Ontwerp-Collegebesluit

Nota zienswijzen en ambtshalve wijzigingen

behorende bij het voorstel van burgemeester en wethouders tot vaststelling van het beeldkwaliteitsplan Bedrijventerrein Elspeterweg Uddel en het door burgemeester en wethouders vast te stellen wijzigingsplan Agrarische Enclave wijziging 7.

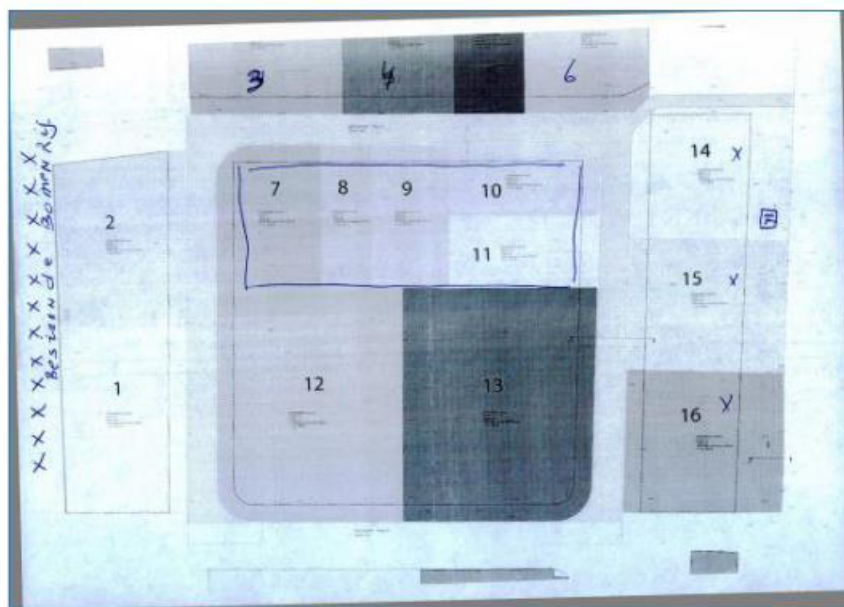
- a. Voor de kavels langs Elspeterweg nummers 14, 15 en 16 wordt verzocht om de maximale frontbreedte te verkleinen van 20 m naar 15 m.
- b. Gevraagd wordt om langs de Elspeterweg alleen stenen of houten voorgevels te bouwen.
- c. Voor de percelen 7,8,9,10 en 11 (nummers uit de makelaarsbrochure) wordt gevraagd de maximale bouwhoogte te verlagen naar 8 m zodat de (bovenzijde van de) bomenrij aan de westzijde deels zichtbaar blijft.

Ter verduidelijking heeft indiener onderstaande afbeelding bijgevoegd:

- a. Het is gewenst om langs de Elspeterweg te komen tot een bebouwingsbeeld dat past bij het bestaande bouwlint en het dorpse karakter. Daarvoor is gekozen voor een ritmiek die passend is bij de bestaande bebouwingsritmiek in het lint, en waarbij geen zwaar, min of meer gesloten front van bedrijven ontstaat ter plekke. Met de gekozen frontbreedte van 20 m. wordt dit voldoende bereikt. Daarnaast moet de onderlinge afstand van de gebouwen langs de perceelsgrenzen hier 10 m bedragen, en dienen de gebouwen langs de Elspeterweg te zijn voorzien van een kap, dit alles om aan te sluiten bij het dorpse karakter. Dit geeft een ruimtelijk beeld dat past bij de omgeving en waarmee een goede overgang wordt gecreëerd naar het achterliggende bedrijventerreingedeelte. Een beperking naar een kleinere kavelgrootte is niet noodzakelijk om het beoogde effect te bereiken en vinden wij dan ook niet doelmatig.

- b. Voor wat betreft materialisering langs de Elspeterweg zal bij de welstandsbeoordeling uitgegaan worden van warme, natuurlijke materialen in niet contrasterende kleuren. Dit is verwoord in paragraaf 6.3 van het beeldkwaliteitsplan. Net als ook andere welstandseisen is dit gericht op het respecteren van het dorpse en landelijke karakter. Hout en steen zijn denkbare materialen. Echter op voorhand worden geen andere materialen uitgesloten, immers de geformuleerde criteria zijn leidend en de toegepaste materialen zullen daaraan moeten voldoen, zijnde hout, steen of anders. Het op voorhand beperken van de materiaalkeuze tot hout of steen vinden wij dan ook niet doelmatig.

- c. De hoogtes langs de Elspeterweg zijn laag gehouden vanwege de inpassing in het lint en de beoogde overgang naar de bedrijfsbebouwing (4 m goothoogte en 8 m nokhoogte). Aan de westzijde is de maximale bouwhoogte 8 m, ten behoeve van de gewenste inpassing aan de rand van het plangebied ter plekke. Voor het middendeel is gekozen voor een bouwhoogte van 11 m, om zo meer ruimte te bieden aan de functionaliteit van de bebouwing. Dit moet worden gezien in de context van de inpassing van het terrein als geheel, door middel van onder meer een groene inpassing, passende vormgeving en passend materiaalgebruik. De keuze voor een bouwhoogte van 11 m past binnen dat beoogde passende geheel. Het zichtbaar blijven van de ruïnes van de bedoelde bomen vanaf de Elspeterweg, aan de andere zijde van het terrein, is daarbij beslist geen doel op zich. Ook vanaf de Elspeterweg is er zicht op een goed ingepast geheel. Er bestaat dan ook geen aanleiding om het plan op dit onderdeel aan te passen.

Aan de zienswijze wordt niet tegemoet gekomen.
